Commission économique pour l'Europe**Comité des transports intérieurs****Forum mondial de l'harmonisation
des Règlements concernant les véhicules****157^e session**

**Accord de 1958 – Examen de projets d'amendements
à des Règlements existants, proposés par le GRRF****Proposition de complément 17 à la série 02 d'amendements
au Règlement n° 30 (pneumatiques pour voitures
particulières et leurs remorques)****Communication du Groupe de travail en matière de roulement
et de freinage***

Schéma des inscriptions du pneumatique

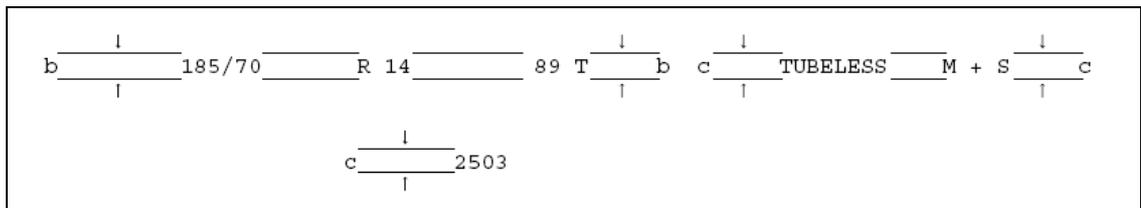
Paragraphe 1, modifier comme suit:

«1. Exemple des inscriptions que devront porter les pneumatiques mis sur le marché postérieurement à l'entrée en vigueur du présent Règlement

b = 6 mm (min.)
